## Pedido de Esclarecimento – EDRO Engenharia

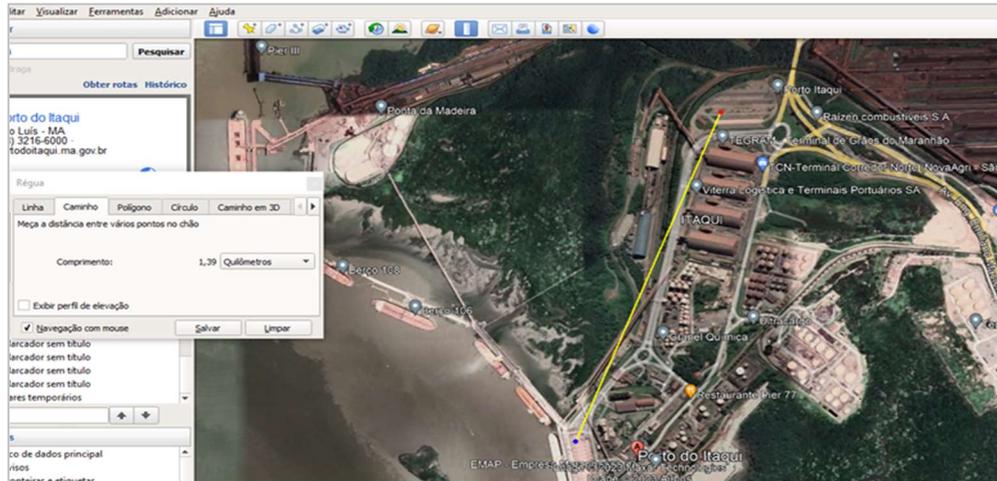
**Questionamento 08** - Oitavo, qual a área a ser disponibilizada para montagem do canteiro central, a tal é próxima ao Berço 103? A disposição do canteiro é fundamental para a programação do deslocamento de pessoal, equipamento e material. Qual a distância ao Berço 103? Existem pontos de energia, água e rede de esgoto próximo?

**Resposta 08** – A área a ser disponibilizada para montagem de canteiro será o Pátio de Retenção de Carretas - PRC, que conta com infraestrutura de energia e água próxima. Para a rede de esgoto está prevista em orçamento a instalação de ETE de pequena capacidade. A distância aproximada do Berço 103 ao PRC é de 1,4 Km. A localização do canteiro pode ser alterada para local mais conveniente, a depender das necessidades futuras da Contratante.
